Oggetto: Procedimento Unico per la localizzazione e approvazione di progetto di opera pubblica ai sensi dell'art.53, comma 1, lett. a) della Legge Regione Emilia-Romagna N. 24/2017, in variante agli strumenti urbanistici.
"Progetto definitivo in attuazione del Programma Integrato di Edilizia Residenziale Sociale (PIERS) Area ex Questura di Rimini per la nuova costruzione di 36 alloggi di proprietà comunale e delle relative opere di urbanizzazione, ubicati tra la via Lagomaggio e la via M. Damerini, e per la riqualificazione della via Arnaldo Da Brescia".

Oggetto: Progetto definitivo in attuazione del Programma Integrato di Edilizia Residenziale Sociale (PIERS) Area ex Questura di Rimini per la nuova costruzione di 36 alloggi di proprietà comunale e delle relative opere di urbanizzazione, ubicati tra la via Lagomaggio e la via M. Damerini, e per la riqualificazione della via Arnaldo Da Brescia".
CUP F91B21004840005 - Fasc. 2023-172-001

“Progetto definitivo in attuazione del Programma Integrato di Edilizia Residenziale Sociale (PIERS) Area ex Questura di Rimini per la nuova costruzione di 36 alloggi di proprietà comunale e delle relative opere di urbanizzazione, ubicati tra la via

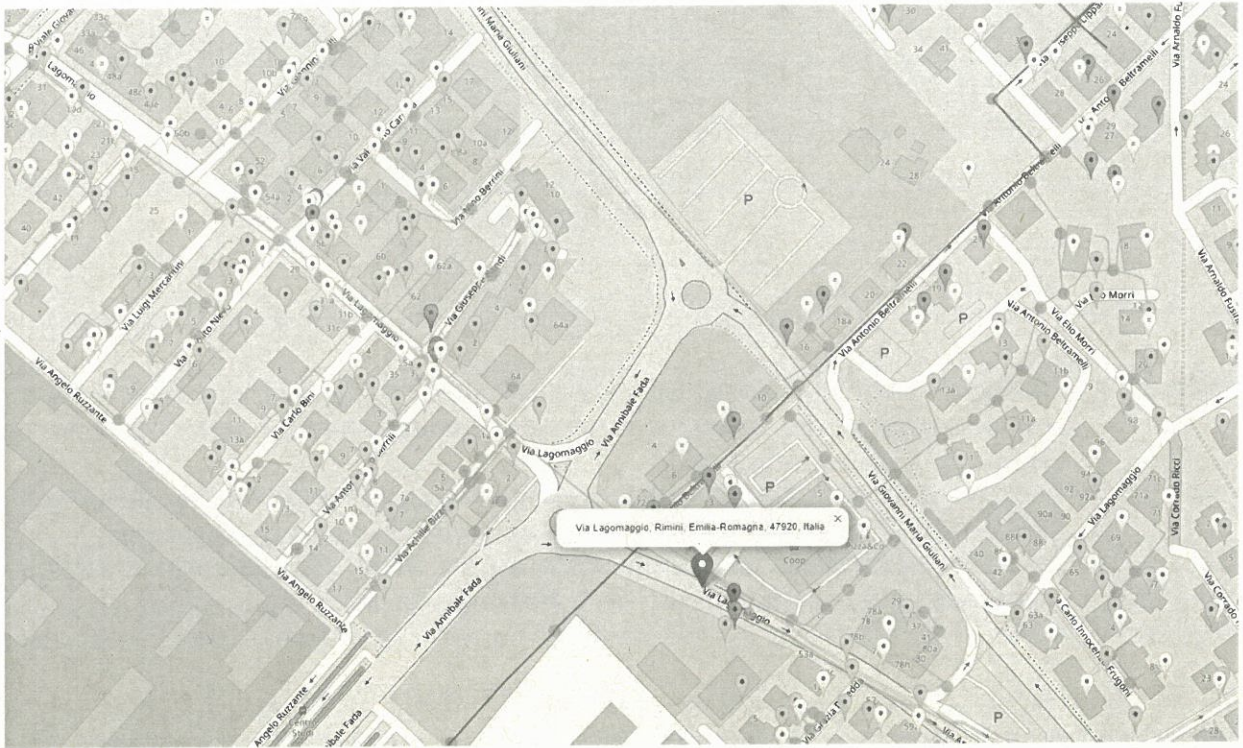
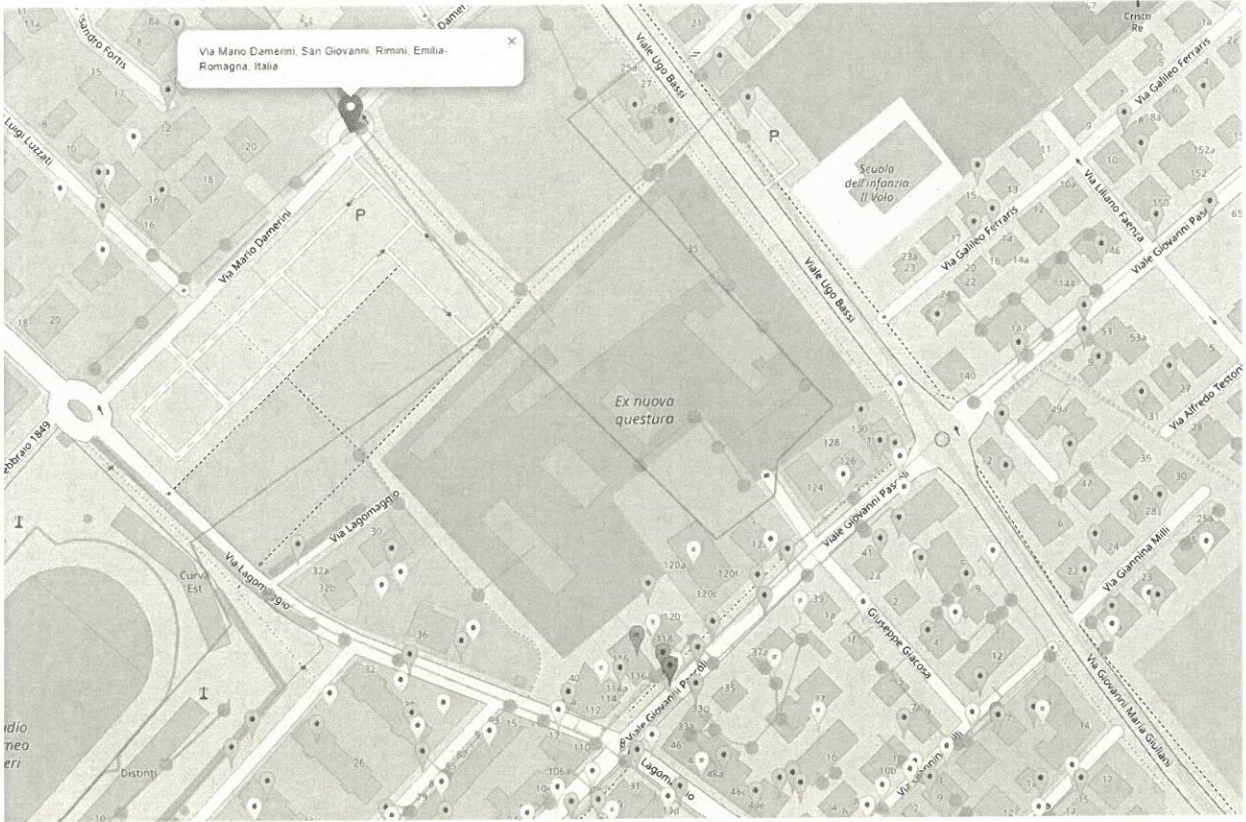
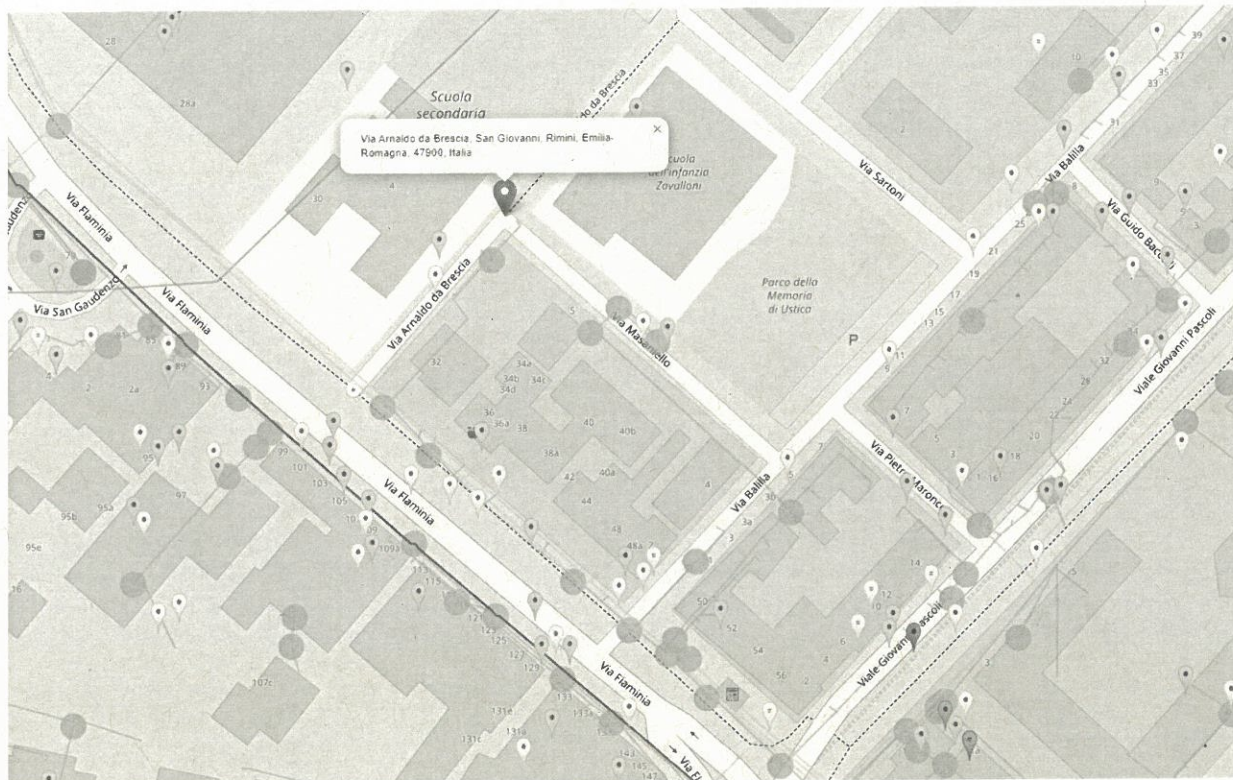
Con riferimento alla Vs. comunicazione PEC di pari oggetto del 18/07/2023, comunichiamo l'avvenuta presa visione degli elaborati e al contempo, valutata la presenza di ns. infrastrutture ed impianti in esercizio nell'area di intervento (fig.1-2-3), esprimiamo per quanto di competenza:

- A cura del lottizzante o della ditta incaricata sarà necessaria l'apertura di una pratica denominata "ASSISTENZA SCAVI/TRACCIATURA CAVI" (tramite il sito <https://oaimprese.telecomitalia.com/portaleimpreseservi/> PortaleImpresa/Servizi) per verificare l'esatta ubicazione delle infrastrutture/cavi esistenti, in modo da localizzarli ed evitare eventuali danneggiamenti durante le lavorazioni previste da progetto.

- Se a fronte di tale attività emergerà, che l'infrastruttura telefonica esistente fosse interferente alle lavorazioni previste per la realizzazione delle opere come da progetto, il Lottizzante o la ditta incaricata dovrà aprire una pratica denominata "SPOSTAMENTO" coinvolgendo il Focal Point Spostamenti (<https://oaimprese.telecomitalia.com/portale-impreseservi/> PortaleImpresa/Servizi) per ogni interferenza riscontrata, necessaria per valutare lo spostamento della rete telefonica esistente.

01/08/2023
ATTENZIONE AI FINI DELLA SICUREZZA
PLANIMETRIA DI MASSIMA.

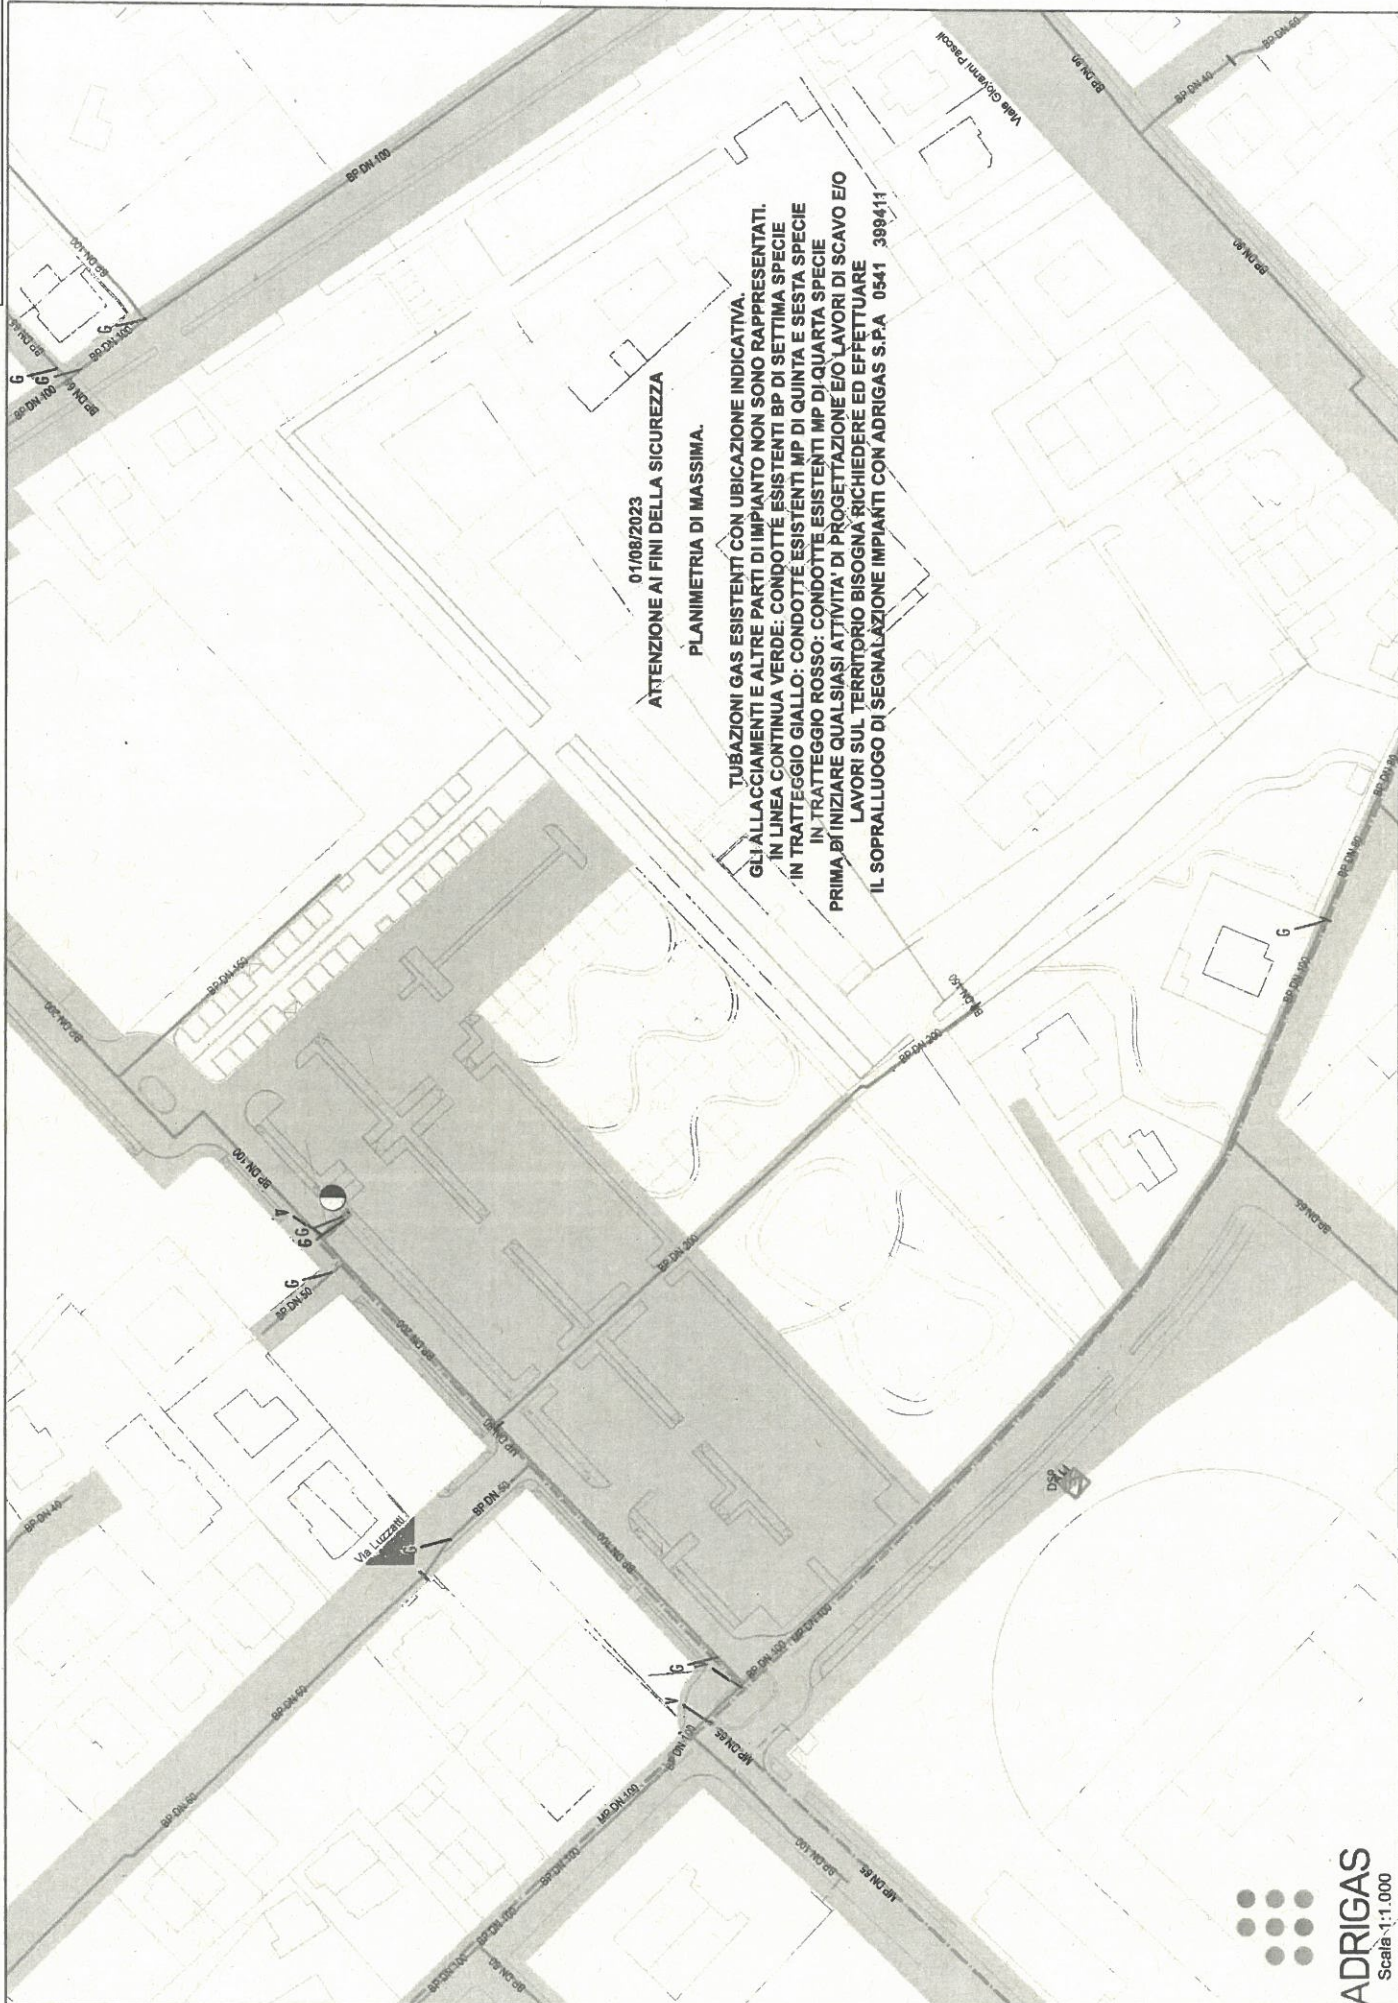
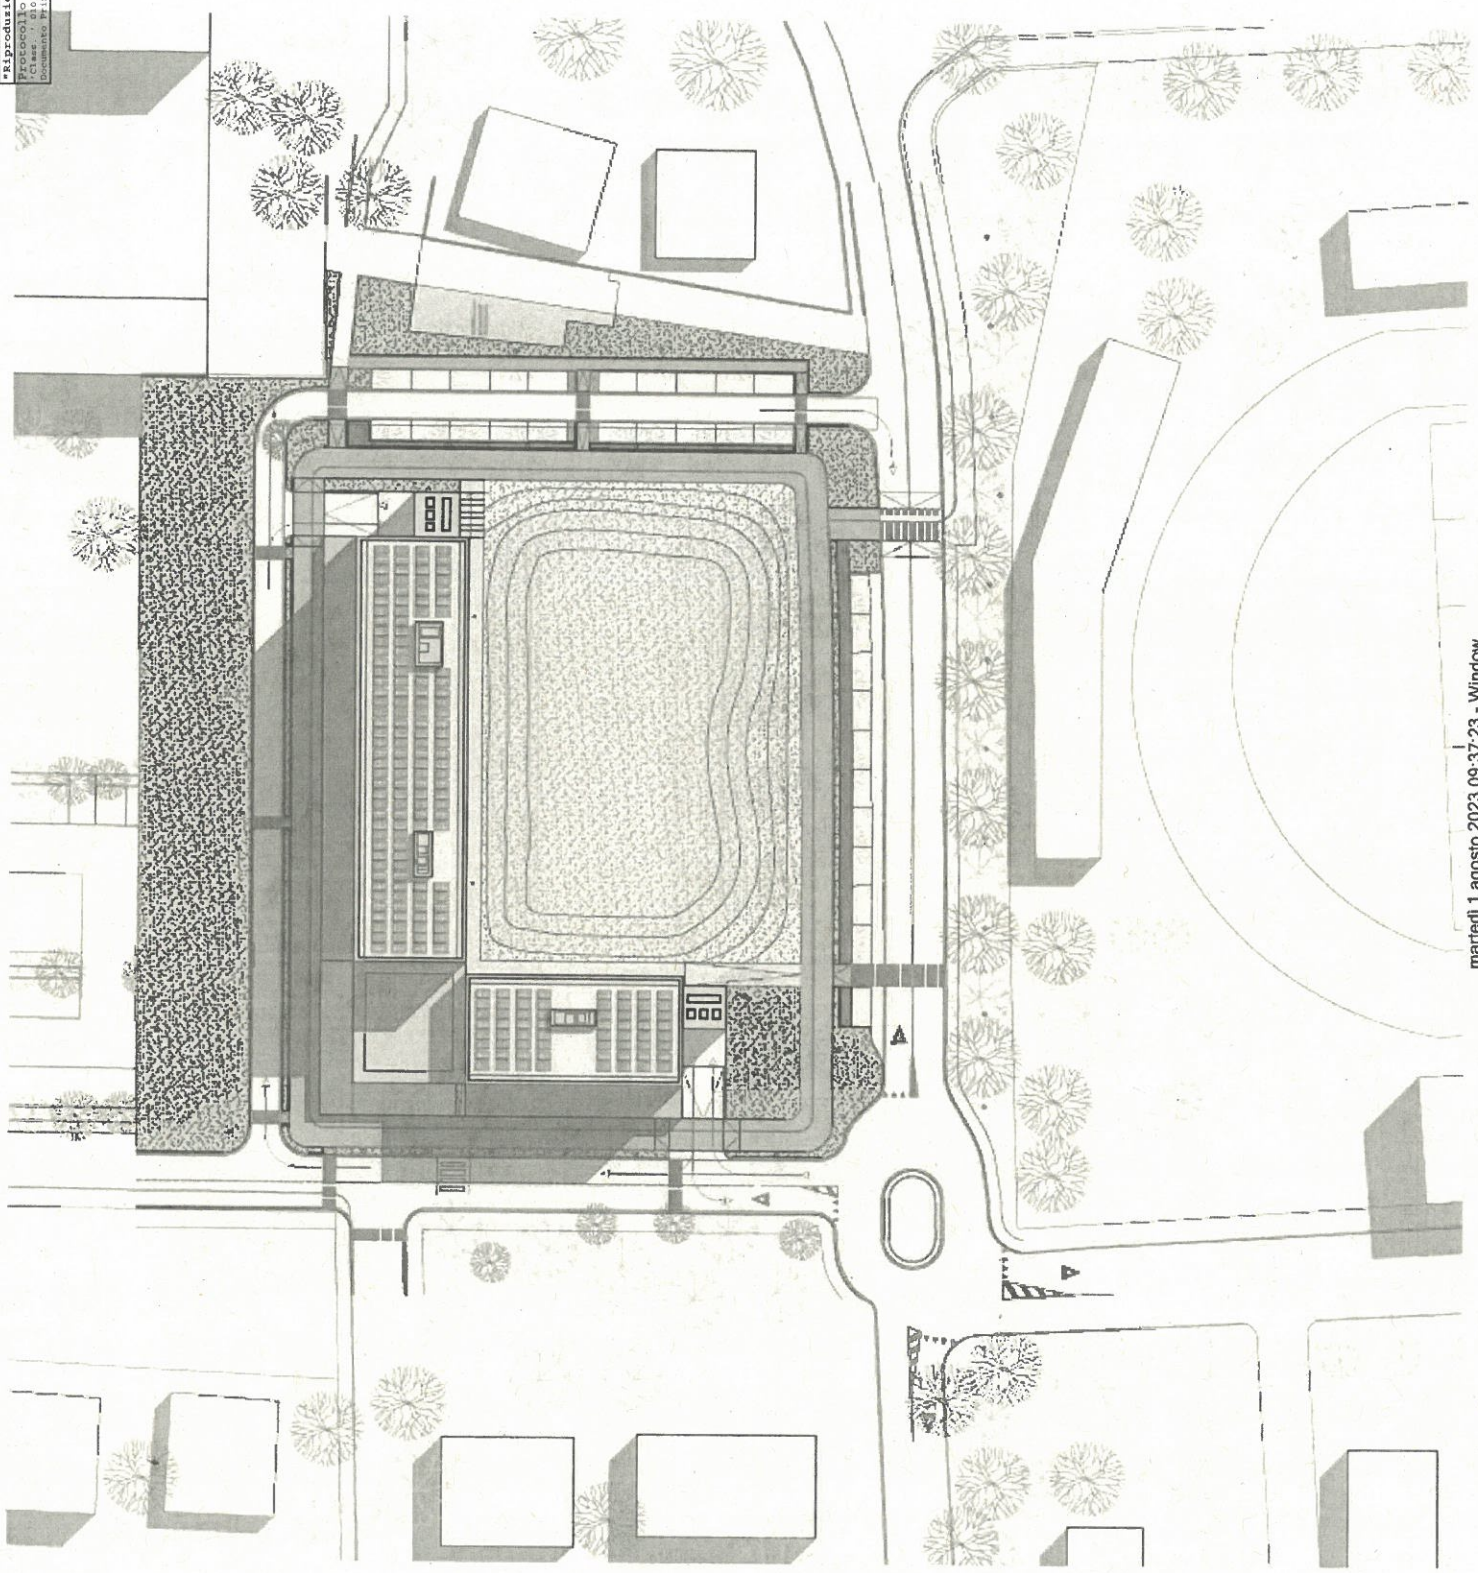
Evidenziamo che la tavola AR 2 illustra anche la criticità relativa alla nostra esistente tubazione BP DN 200 (sovrapposizione del nuovo edificio in progetto).

Attendiamo di ricevere chiarimenti riguardo ad eventuali fabbisogni di gas metano (vale a dire dislocazione e numero di allacci, potenzialità e caratteristiche dei generatori da alimentare oppure adeguamento degli esistenti allacci per mutate esigenze) così da poter valutare compiutamente fattibilità e costi delle nuove opere di metanizzazione (se occorrenti) o quant'altro a Voi utile.
